**臺中市西屯區惠民段3地號
店舖、旅館及辦公室新建工程
環境影響說明書
第3次環境影響差異分析報告
專案小組初審 簡報**

中華民國112年5月18日

B1F、B8F配置變更說明

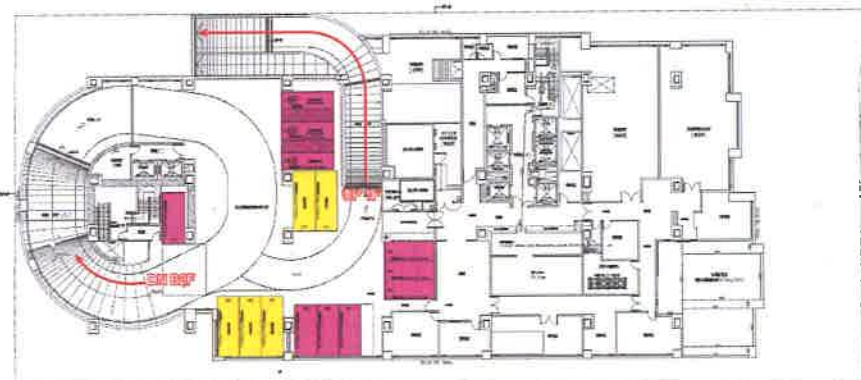
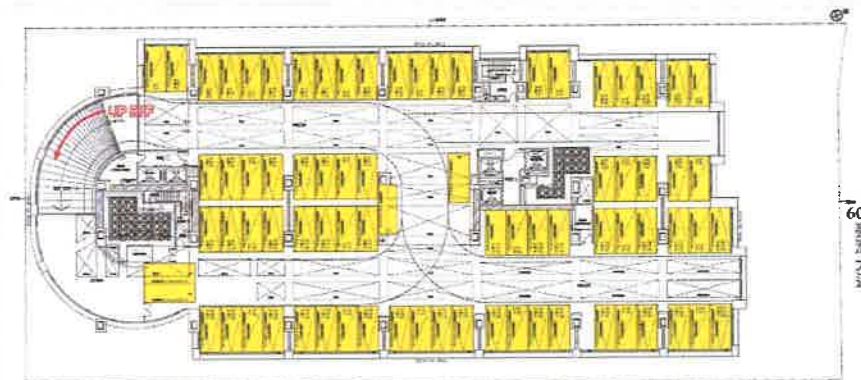
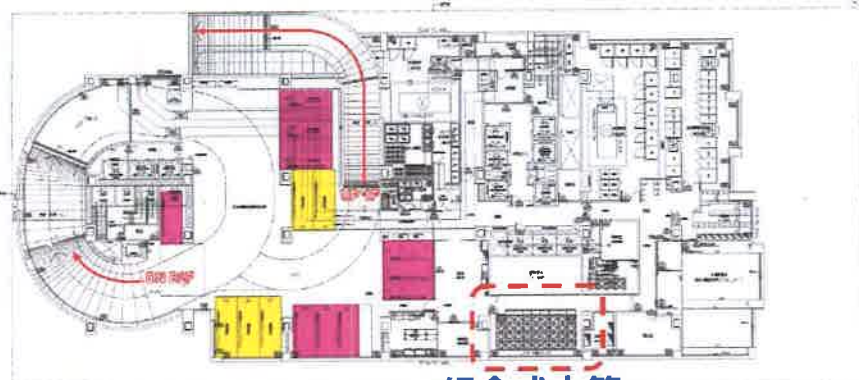
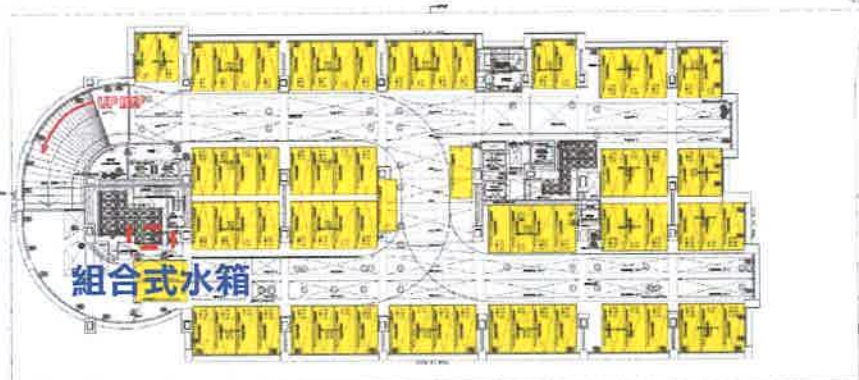
◆ 吳委員玉琛			
審查意見	原環差內容	回覆說明	頁次
1. 請解釋地下一層、地下八層之配置?	—	本次變更配合「都市設計審議及建造預審聯席幹事會報告書（第四次變更設計）」內容，主要於B1F、B8F因應用水量增加，增設組合式水箱，無調整地下室停車位配置，詳圖4.2-1。	P.4-13 ~P.4-15
2. 請補充說明此次變更對於整體防災應變計畫之修正。	—	感謝委員意見，本案於原環境影響說明書（定稿本）8.2.3章節已擬定相關防災應變計畫，建築物防災中心設置於地下1層，消防指揮人員可直接由戶外經直通樓梯進入防災中心，其步行距離小於法定30 m。於建築物地上各層依法設置直通樓梯、緊急昇降機可通達避難層，且直通樓梯皆規劃特別安全梯；地下層部分規劃一般安全梯及緊急昇降機通達地面層，供停車空間人員避難以及消防搶救使用。依「規劃消防車輛救災活動空間指導原則」，於避難層60公尺之臺灣大道側規劃一處消防救助車輛停放之位置，利於進行救災之活動。 有關本次變更建築細部設計調整內容，已一併提送防火避難審查變更申請，後續將依相關內容建置防災細部設備，以預防及降低災害發生時之影響。	—

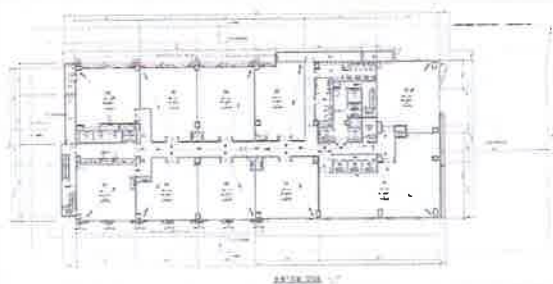
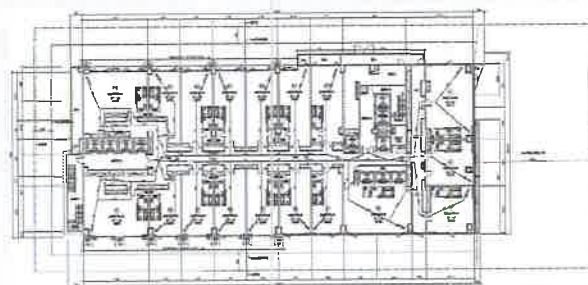
◆ 黃委員志彰			
審查意見	原環差內容	回覆說明	頁次
1. 本次變更新增店舖一項，此店舖是否有規劃其為何種店舖，請予以說明。且旅館增加98間辦公室減少54戶，其對原來之設計影響為何？建議加以說明。	—	本次變更申請新增店舖1戶，其營業內容定位為預約制精品店。 而部分辦公室樓層調整為旅館，主要透過隔間調整，目前建築物量體鋼構完成，進行外觀牆體結構作業中，後續待變更申請內容核准後再依核准內容進行建築隔間建置。 變更前辦公室調整為變更後旅館客房之平面配置對照如下圖所示。	—
2. 表6.2-1變更後環境因子差異性分析表中，可否針對衍生之廢汙水影響予以說明（P4-16有說明但無影響及差異分析）。	—	遵照辦理，補充說明於表6.2-1。 本次變更設計後營運期間大樓設計用水量為647 m³/d、游泳池用水量20 m³/d，以實際自來水使用量80 %轉換為污水量，經檢討店舖、辦公室生活污水量為12 m³/d，旅館設計廢水量為582 m³/d，另本案設置50 m³/d中水回收處理系統作為旅館馬桶沖廁用水，故旅館事業廢水放流量為472 m³/d。 本案已函詢臺中市政府水利局，函詢結果本案為「事業用戶納管」污水可排放於公共下水道，請於基地內設置自設陰井，於臺灣大道三段設置備接管線並請自行銜接已埋設之公共污水人孔（人孔編號：A29，H=3.12 m），綜上本案納管後，無排放生活污水至公共排水溝，故對於水文及水質無顯著差異。	P.6-1

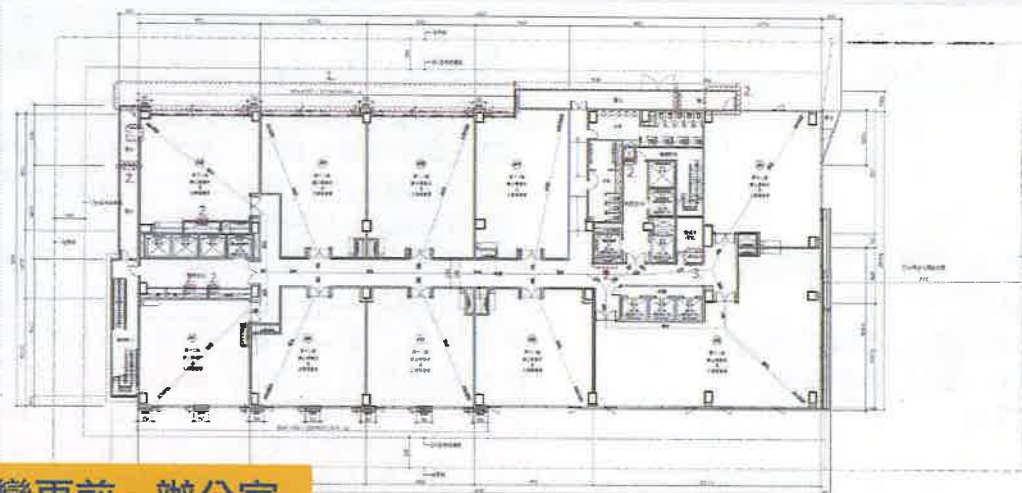
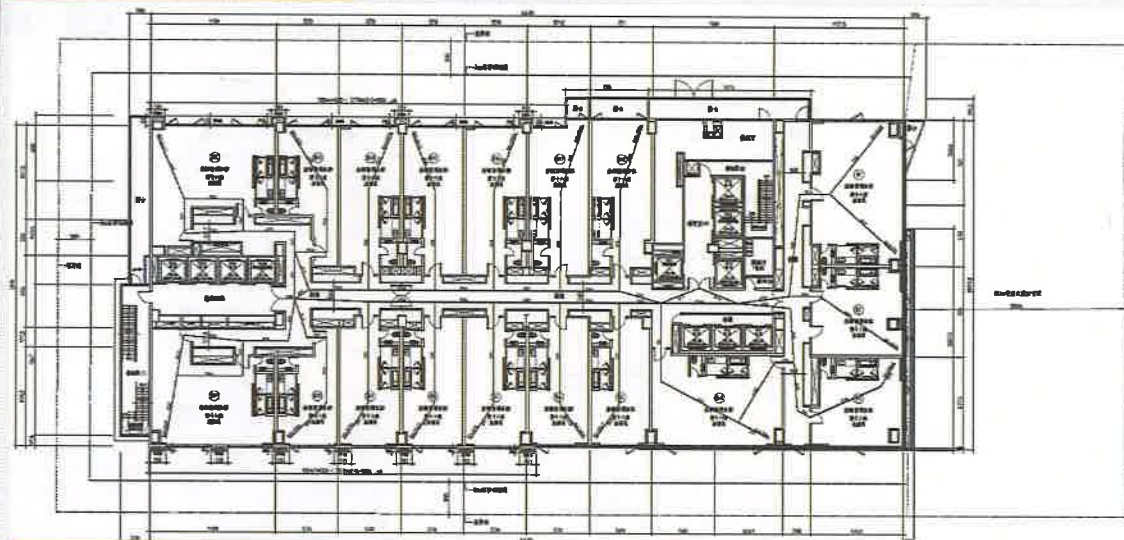
◆ 林委員秋裕			
審查意見	原環差內容	回覆說明	頁次
1. 照片請加註拍攝日期。	—	遵照辦理，圖6.1-1補充照片拍攝日期為112年2月。	P.6-1
2. 新增店舖1戶，其營業內容？	—	感謝委員意見，本次變更申請新增店舖1戶，其營業內容定位為預約制精品店。	—
3. 客房增加、辦公室減少、店舖增加，建築隔間調整如何？	—	本案建築鋼構完成，目前進行外觀牆體結構作業，後續將依變更申請核准內容進行建築隔間建置。 變更前辦公室調整為變更後旅館客房之平面配置對照如圖所示。	—
